*Analüüsi koostamine ettevõtlus- ja
infotehnoloogiaministri 29.05.2018.a määruse
nr 28 „Puudega inimeste erivajadustest
tulenevad nõuded ehitisele“ rakendamise
kohta riigiteede ehitamisel*

Lisa 1. Tee nr 4 Tallinn-Pärnu-Ikla, 12,3-13km

KOOSTAJA

Transpordiamet
Valge 4, Tallinn

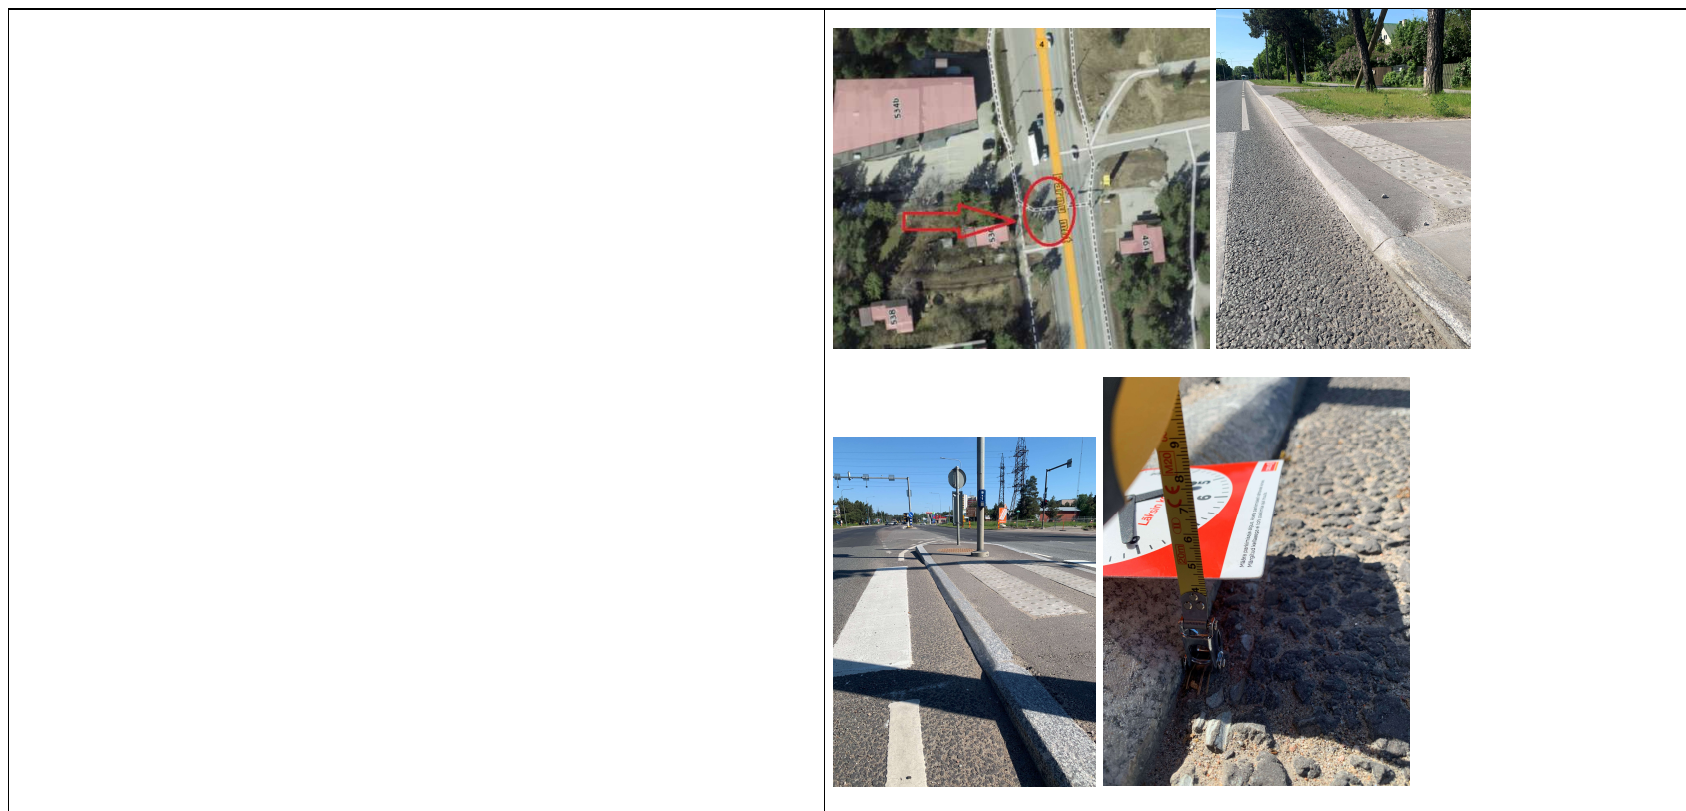
Määrus	Välitööde tähelepanekud
(1) Jalakäijafooriga reguleeritud ülekäigurada varustatakse nägemispuudega inimestele kohandatud märguandega ja tuled vahetumise intervalli näitava sekundinäidikuga ning vajadusel jalakäijat suunavate piiretega.	- Jalakäijafooriga oli reguleeritud 5 ülekäigurada, millest kõik foorid olid varustatud helisignaalliga, mis tekitab kahte erinevat heli, millest üks lubab ülekäigurada ületada ja teine mitte. Heli tugevus sõltub liiklusräst, mida suurem liiklus, seda kõvemat heli tekitab foor. Nõue on täidetud. - Tulede vahetumise intervalli näitavat sekundinäidikut ühelgi fooril ei olnud. Nõue ei ole täidetud. - Jalakäijaid suunavaid piire ei ole kasutuses analüüsitava alal. All pildil on välja toodud ohutussaare koht, kus võiks esineda piire või muu suunav lahendus, mis aitaks juhatada vaegnägijat ja pimedat. Piire või muu taoline juhatav ese on siinkohal vajalik, kuna ülekäigurada ei läbi sõiduteed sirgelt. Eelnevalt, enne rekonstrueerimist oli suunav piire antud kohas olemas. Nõue on osaliselt täidetud

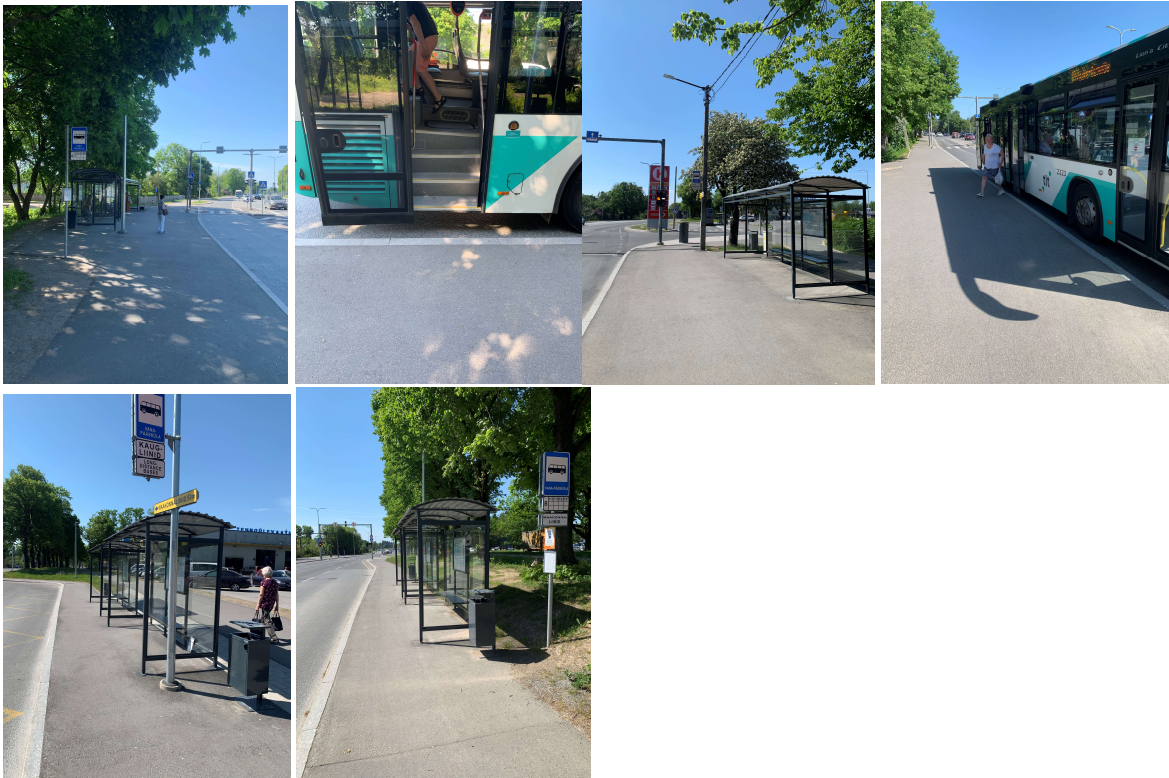
(3) Ülekäiguraja ohutussaairele minekut peab tähistama hoiatav kombatav reljeefne teekattmaterjal ülekäigurajal. Ülekäigurajani suunamiseks kasutatakse vajadusel suunavat kombatavat reljeefset teekattmaterjali.	- Ülekäiguraja ohutussaairele minekut tähistab hoiatav kombatav reljeefne teekattmaterjal ülekäigurajal. Nõue on täidetud. - Ülekäigurajani suunavat teekattmaterjali ei ole analüüsitaval alal kasutatud. Ühes kohas ohutussaairel oleks selle järgi olnud vajadus, kuna ülekäigurada muudab ohutussaaire suunda. Nõue ei ole täidetud.
